VEDLEGG B

► Høyringsfråsegn planforslag

► Innspel til Kommunedelplan for avløp og vassmiljø

Fig. 1

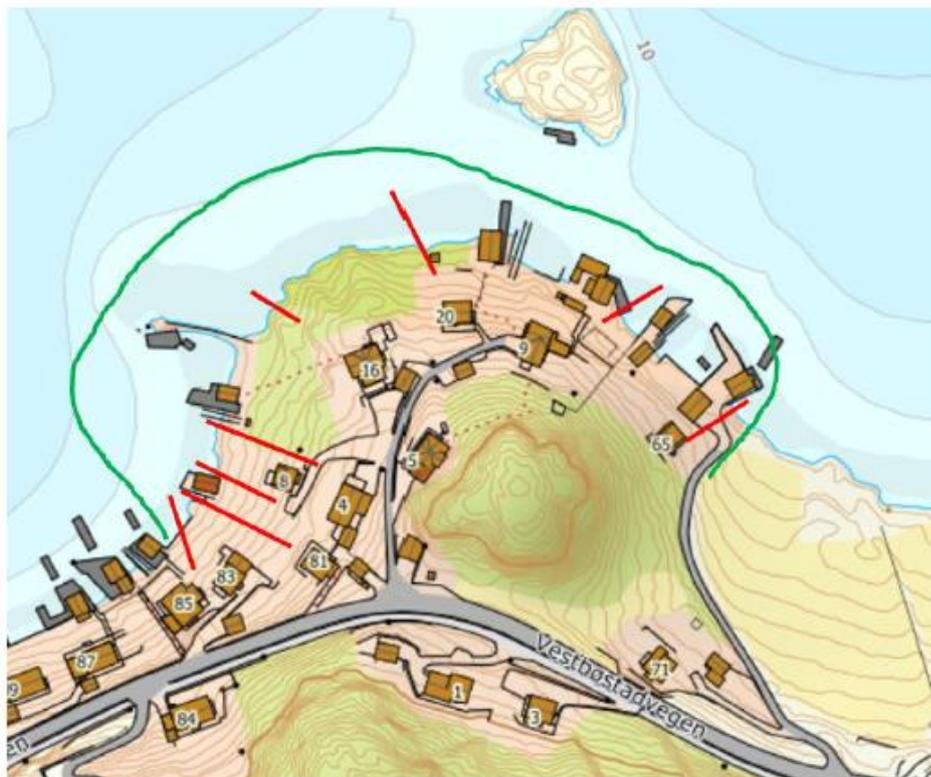
Kartet med grønn konturlinje, viser beboere tilhørende området rundt Slottshaugen som har avløp til sjø (merket rødt), se Fig.1. Dette er stort sett bebyggelse fra 1950-tallet, med unntak av tre hus som ble bygget på 1970- og 1980- tallet. De fleste boliger har installert moderne slamskillere med unntak av to boliger som har direkte utslipp til sjø.

Resipientområdet rund Skålevikbukten og videre mot Kalveid har veldig god utskifting av vannmasser og sterke strømforhold i store deler av området. De fleste av beboerne i området har installert moderne slamavskillere. Antall beboere har vært stabilt i området de siste 40-50 årene og det er liten mulighet for videre bebyggelse nedenfor hovedvei. Erfaringen gjennom de siste 50 årene har vist at næringsalter og direkte utslipp naturlig tas opp av vannmiljøet og det er ikke registrert forringelse av miljøforhold i det berørte området.

Vi vil som en konsekvens av ovenstående be om at Fitjar kommune ikke pålegger de berørte boenheter tilkoblingsplikt for avløpsvann, men heller setter krav til at boenheter har godkjente slamavskillere.

Kommunen har som målsetjing å knyte flest mogleg til kommunalt avløpsanlegg. Dette for å sikre tilstrekkeleg rensing, ha kontroll på utsleppsmengda og utsleppspunkta til resipientane. Kommunen ynskjer færrast mogleg utsleppsleidningar. Det skal leggjast til rette for opprydding i eksisterande avløpsforhold i randsona til avløpsone for å auka tilknytning til kommunalt nett. Innanfor avløpsone skal alle knyte seg til kommunalt avløpsanlegg. Slottshaugen ligg innafør Fitjar avløpsone.

På Slottshaugen og i Skålevik er det mange private utslepp. Fleire av utsleppa som er vist i figur 1 er til grunne djupner. I tillegg er fleire av reinseanlegga av eldre årgang og nokon av tomtene manglar reinseanlegg. Ei tilknytning til kommunalt nett vil betre tilhøva for dei som bur ved og brukar strandsona rundt Slottshaugen, og tilknytninga vil redusere risikoen med omsyn til badevasskvalitet og andre brukarinteresser.
